大間原子力発電所審査資料	
資料番号	OM1-CA199-R00
提出年月日	2023年9月25日

敷地ごとに震源を特定して策定する地震動のうち内陸地殻内地震について

(コメント回答 その3)

(大間付近の隆起域を考慮した仮想的な断層による地震の地震動評価方針)

第1013回審査会合と今回ご説明の地震動評価の実施手順の比較

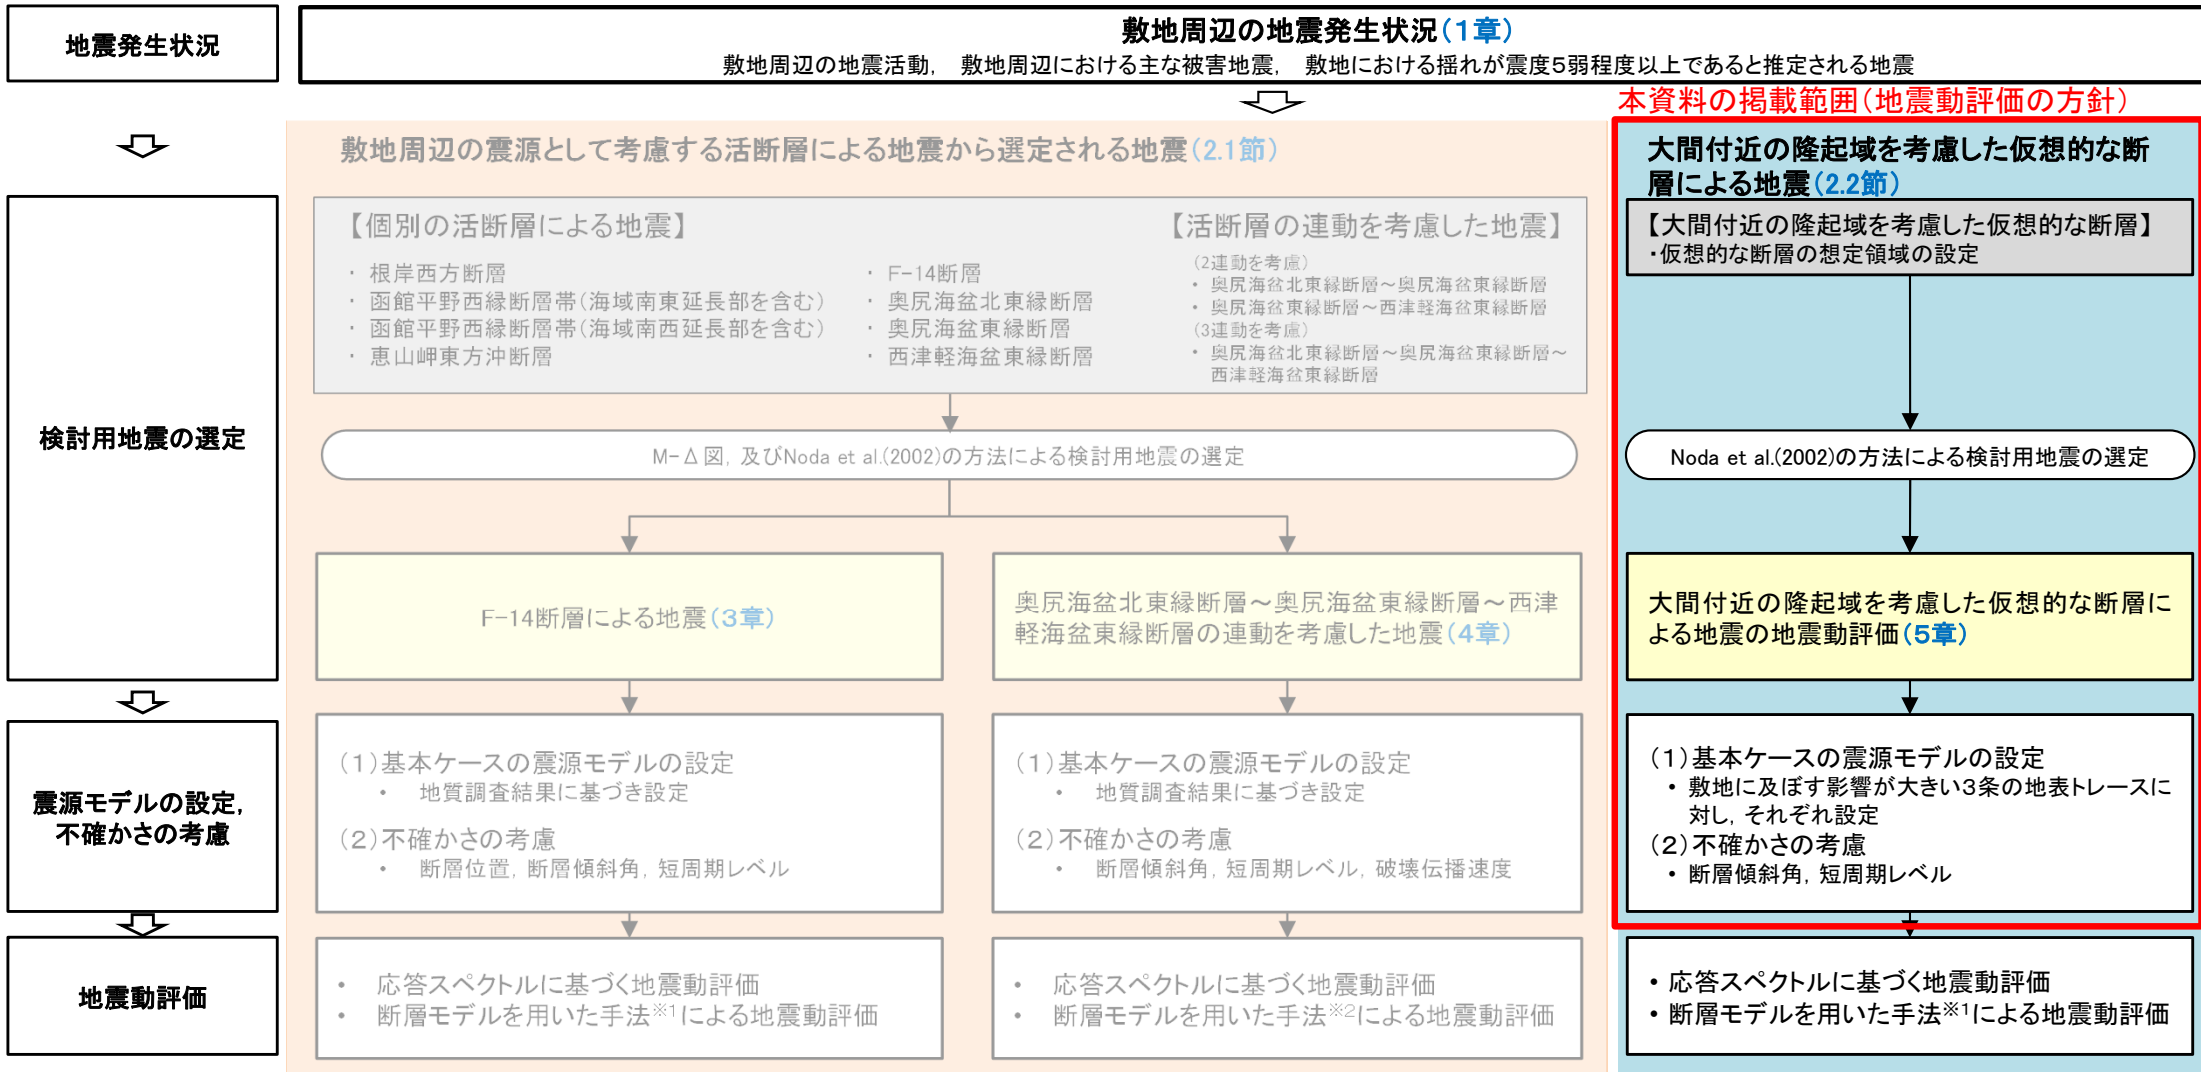
コメントNo.S4-10

- 地震動評価の実施手順として、地形発達過程の再現性を判定した上で、基本ケースの震源モデルを選定した。
 - 審査ガイドに示される地形発達過程の検討として、「隆起再現断層の想定領域」に、その設定根拠とした後期更新世以降の活動が認められない地形・地質構造等(以下「古い地質構造」という。)を考慮した複数(基本トレース3条, 補間トレース2条)の震源モデル候補を想定し、地形発達過程の再現性を確保することを目的に、これらの震源モデル候補に隆起シミュレーションを実施した。
 - 基本ケースの震源モデルは、隆起シミュレーション結果に基づき、想定した隆起域(大間付近の隆起域)における「地形発達過程の再現性あり」と評価する震源モデル候補から選定することとした。
 - 上記の震源モデル候補のうち、敷地の地震動レベルが最大となるものを選定し、「基本ケースの震源モデル」とした。
- 地形発達過程の再現性を重視していたことから、検討用地震の名称を「隆起再現断層による地震」とした。

- 地形発達過程の再現性に係る判定基準を明確に示すことは困難と判断し、以下の手順で基本ケースの震源モデルを設定する。
 - 基本ケースの震源モデルは、「大間付近の隆起域を考慮した仮想的な断層の想定領域」に、その設定根拠とした古い地質構造を考慮した複数(基本トレース3条, 補間トレース5条)の震源モデル候補を想定し、地震動の敷地に及ぼす影響を検討のうえ、選定する。
- 大間付近の隆起域を考慮した仮想的な断層の想定領域内に、古い地質構造に基づく地表トレースにより震源モデルを検討していることから、検討用地震の名称を「大間付近の隆起域を考慮した仮想的な断層による地震」とする。
